710 - INSP
ISO/IEC 17020
Origineel verslag

Verkoop [Afd 8.4.2]

Verslagnummer:
28/04072025/48795/54221/1

Inspectie adres: Kapelleveld 22, 1742 Ternat (België)
Type: Verkoop [Afd 8.4.2]

Elektrisch bord

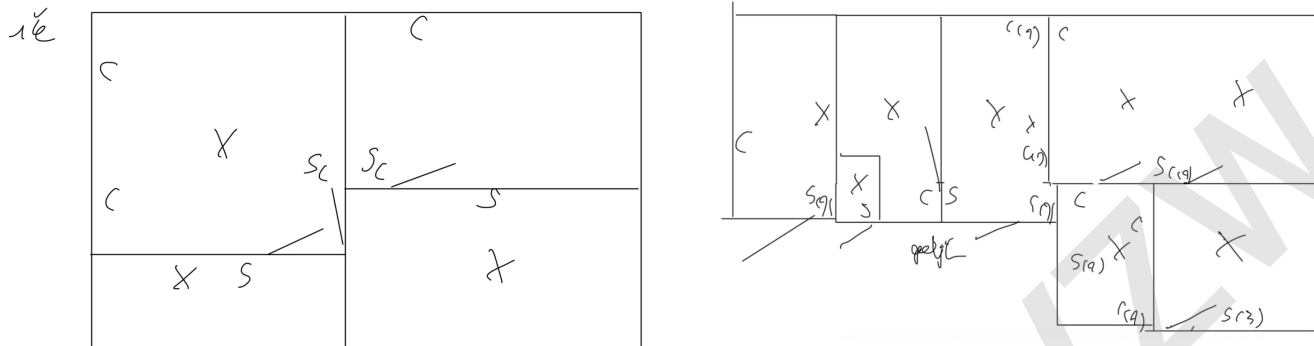
- De penautomaten/zekeringen van hetzelfde circuit zijn niet van dezelfde nominale grootte. - oAfd 5.3.5.5
 - De houders van de penautomaten zijn niet uitgerust met een kaliberstuk. - oAfd 5.3.5.5.a

- De vermeldingen tegen overstromen op de beschermingstoestellen zijn niet zichtbaar. - oAfd 5.3.5.5; Afd 8.2.1
 - Er ontbreken afdekplaatjes in het elektrisch bord. - Afd 5.2.6; oAfd 4.2.2.3

- Extra opmerking: Zit volledig dicht geroest
- De continuïteit van de PE, de stationaire toestellen klasse 1 en/of de equipotentiale verbindingen is niet verwezenlijkt. - oAfd 4.2.4.3
